JENDL-3.3 に向けて

日本原子力研究所核データセンター

JENDL-3.2 問題点検討小委員会報告

1997年3月21日

Fig. 1 Secondary energy distribution for U-235
(JENDL-3.2 and Maslov's evaluation)

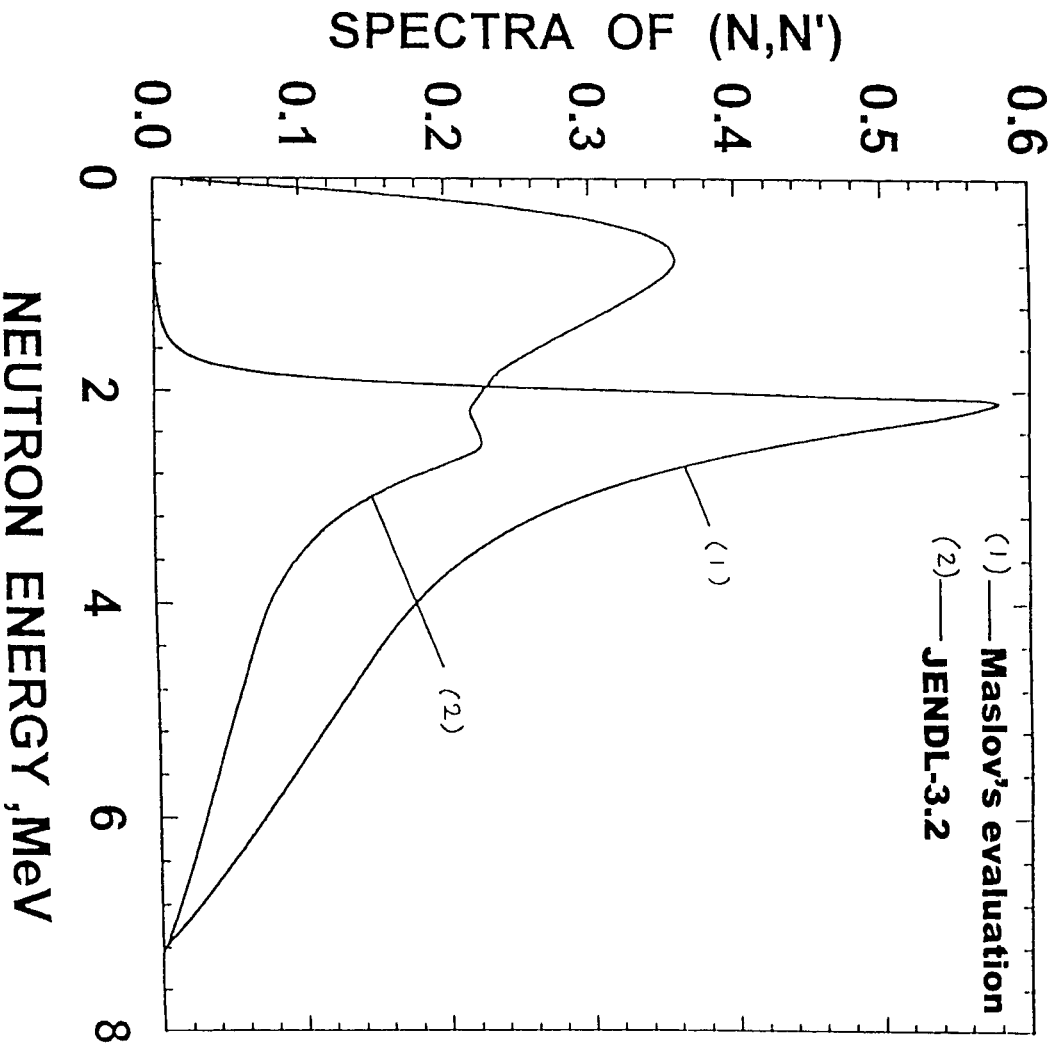
1) 主要重核（U, Pu 等）の粒子放出反応の際の連続領域での 2 次中性子エネルギー分布の問題

U-235（図-1 参照）や、U-238 等に見られる、エネルギー分布の問題で、これらは当初、ベラルースの Maslov 達から指摘された問題であり、JENDL-3 では理論的に少しおかしな分布を与えている。これを正確に取り扱おうとすると、放出粒子全てを考慮した全体的な評価が必要となる。計算方式も含めて、主要重核について検討し直す必要がある。

Fig. 2 U-235 capture cross-sections (MeV range)

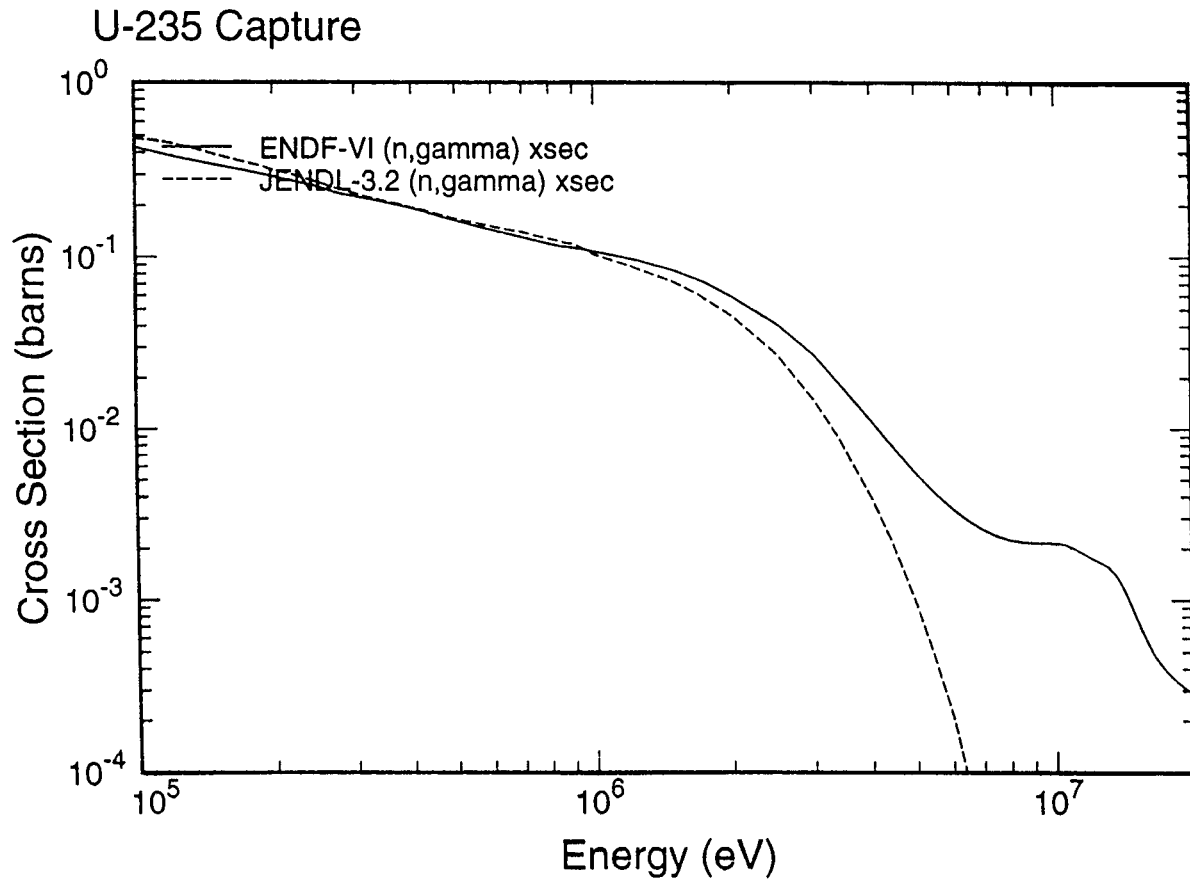
2) direct capture の取り扱いの問題

図-2 に示すように、JENDL-3.2 の MeV 領域での捕獲反応の断面積には、direct capture の効果がいっていない核種が多い。これは通常の炉心計算には全く効かないが、非エネルギー応用で使われる場合には問題が生じる可能性がある。特に宇宙利用、天体物理等では、この領域の桁違いの断面積は大きな問題を生じる。汎用ファイルとしては、正しくデータを与えておく必要がある。

Fig. 4 Total Cross Section of Cr

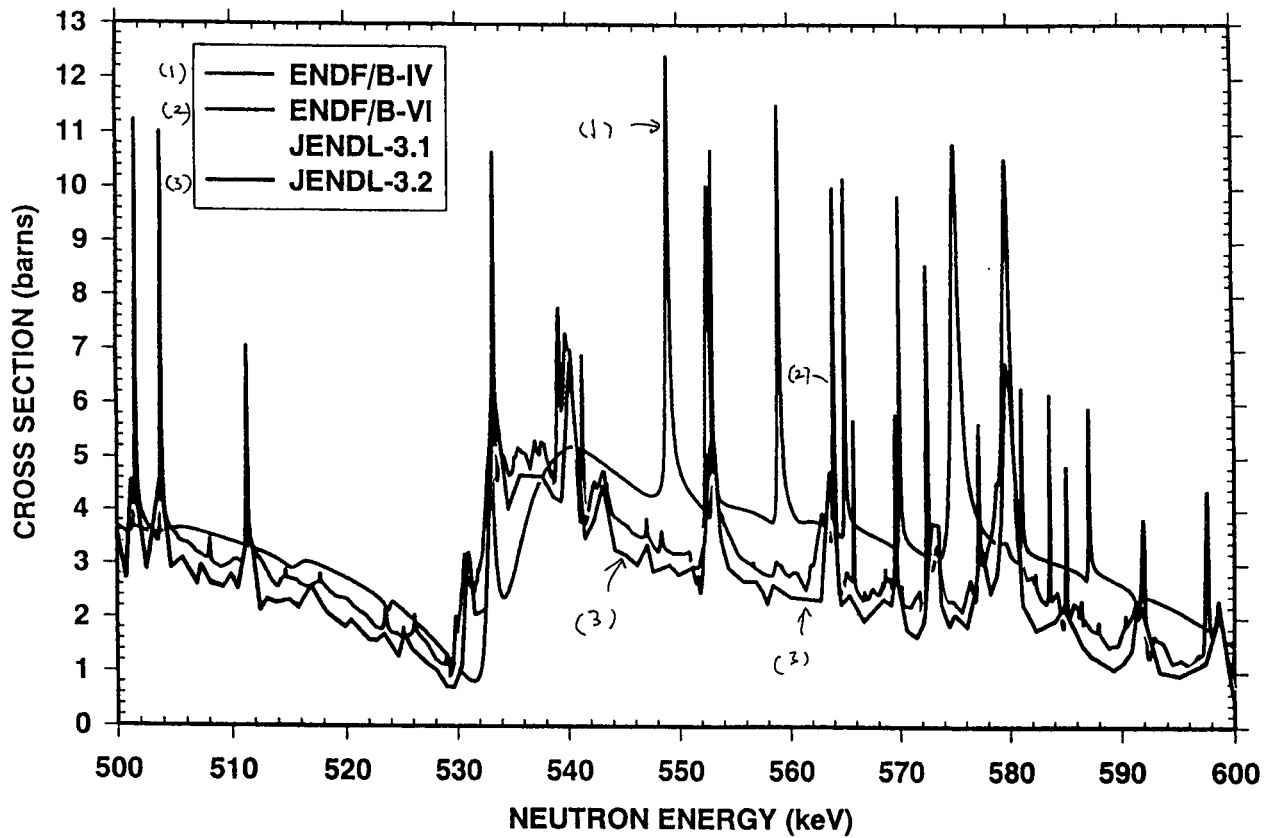
る。最近国外では、精力的に高分解能、高精度測定による実験データが取られており、古い低分解能の実験を基本にした、JENDL-3.2 のデータについては、見直しを行う必要がある。例として、Cr の全断面積 500-600keV の各評価ライブラリーでの比較図を図-4、-5 に示す(原図はカラーであるがここでは白黒となっており見づらいとは思いますが大体の様子は分ろう。JENDL-3.2 と JENDL-3.1 とは同じである)。図 4 から分るように、ENDF/B-IV はともかくとして、ENDF/B-6.2 と比べて JENDL-3.2 がかなり分解能は低いデータを取っている。また図 5 の群平均した断面積でも、かなりの差が見られる。Self-shielding のみならず、平均断面積に対してもこれだけ違うと、問題はかなり深刻である。
